Ministero dell' Ambiente e della Tutela del Territorio e del Mare

Parere n. 1638 del 24 ottobre 2014

Progetto:	<i>Verifica di Ottemperanza sul Progetto Definitivo approvazione Varianti e Piano Utilizzo Terre</i> S.S. 106 "Jonica". Lavori di costruzione 3° Megalotto dall'innesto con la S.S. 534 (km 365+150) a Roseto Capo Spulico (km 400+000). Progetto Definitivo. CUP F92C05000080011.
Proponente:	<i>Anas S.p.A.</i>

- galleria artificiale Schiavi (allungamento di 260 m – sviluppo complessivo 880 m):

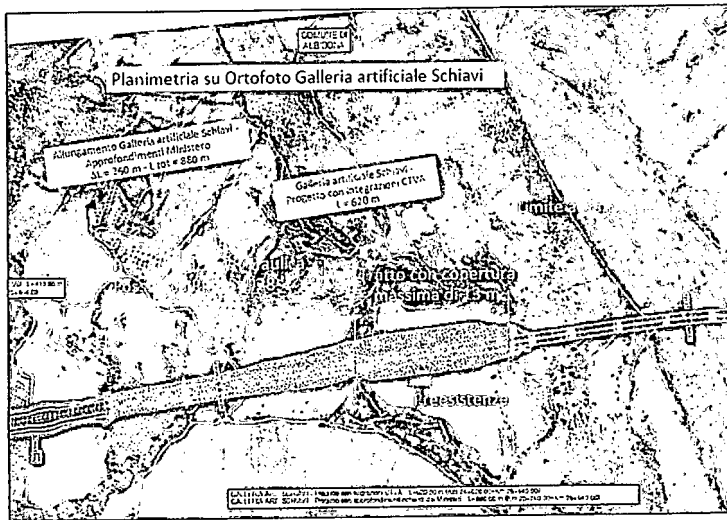
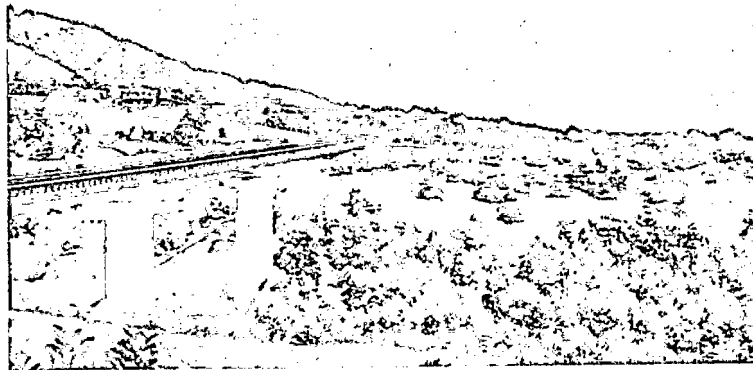
Le integrazioni trasmesse, riportano la proposta di realizzare ulteriori allungamenti di alcuni tratti in galleria come di seguito descritto:

Allungamento della Galleria Artificiale Schiavi

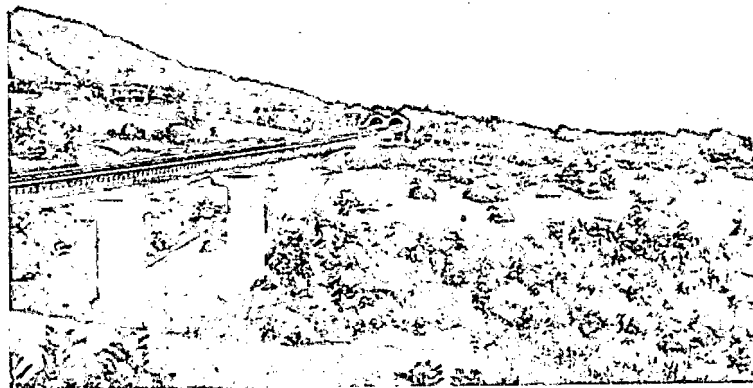
Con riferimento alla galleria artificiale Schiavi, sono stati elaborati alcuni foto-inserimenti da differenti punti di vista, aggiornati rispetto alle migliori progettuali proposte, riportanti l'allungamento della galleria artificiale Schiavi che s'innesta sul viadotto Forno:

Figura 21 - Sezione geologica trasversale in corrispondenza della Galleria artificiale Nivolo ipotizzata

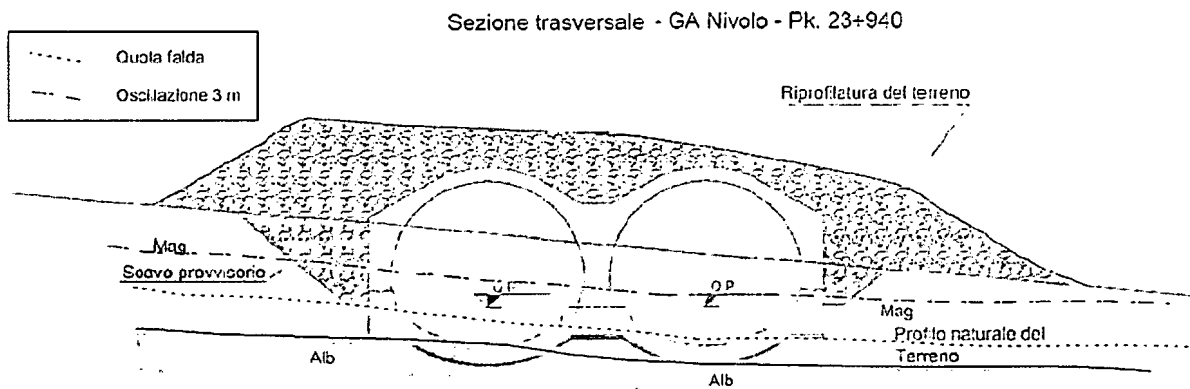
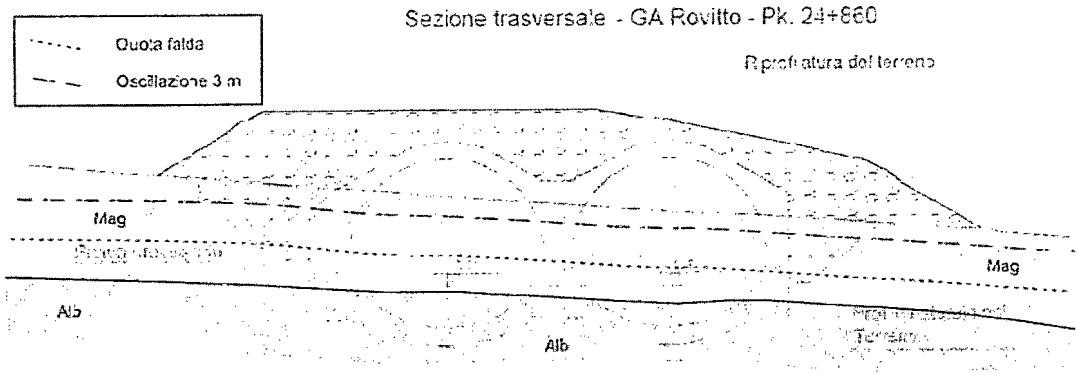
In merito alla possibilità di inserire nuove gallerie artificiali nel tratto che insiste tra il Viadotto Pagliaro e il Viadotto Forno, richiesta emersa in fase di Conferenza dei Servizi e più volte nelle Osservazioni del Pubblico, il Proponente ha effettuato ulteriori analisi circa la possibilità di inserire nuove gallerie artificiali. Il Proponente dichiara che da tali approfondimenti è emerso che l'inserimento di nuove gallerie artificiali comporterebbe la formazione di un effetto diga ai flussi idraulici, in quanto l'arco rovescio si innesterebbe all'interno dello strato impermeabile e costituirebbe quindi uno sbarramento nei confronti dei flussi idraulici.

Pertanto, il Proponente ritiene infattibile l'inserimento di nuove gallerie artificiali nei terrazzi subito precedenti i viadotti Monaco e Forno.

Figura 24 - Fotosimulazione nuova Galleria Artificiale Pagliaro

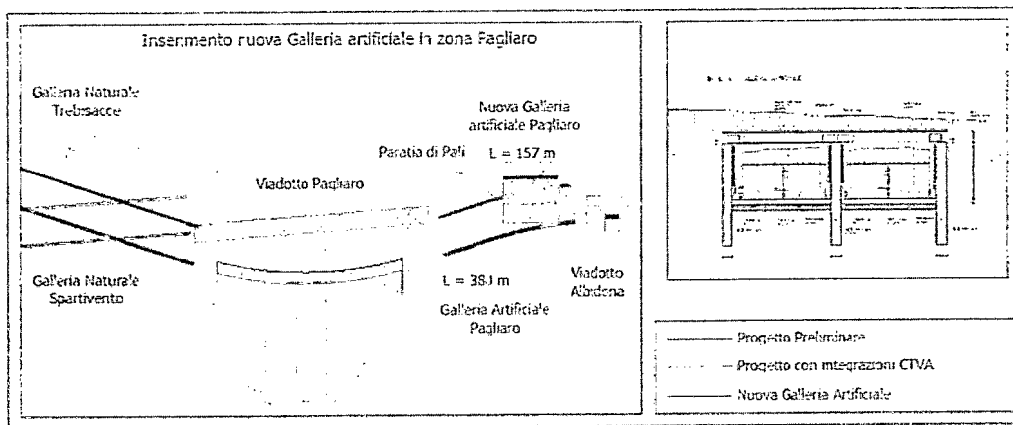
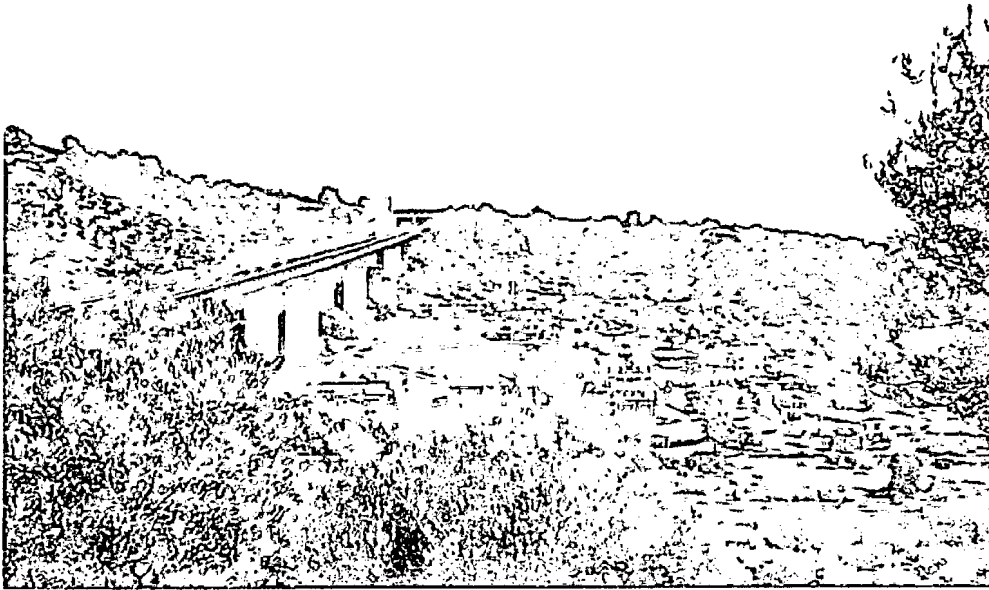
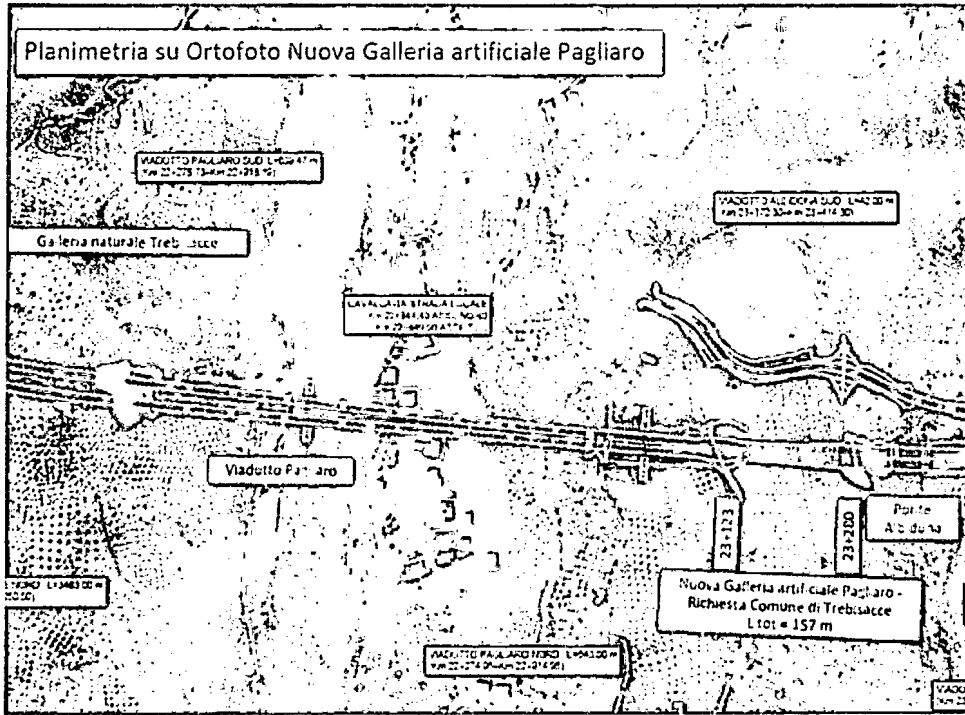
In merito alla richiesta del Comune di Trebisacce di coprire il tratto in trincea collocato tra il viadotto Pagliaro e il Ponte Albidona, il Proponente ha sviluppato una proposta progettuale nella quale prevede l'inserimento di una galleria artificiale della lunghezza di 157 m tra le progressive 23+123 e 23+280.
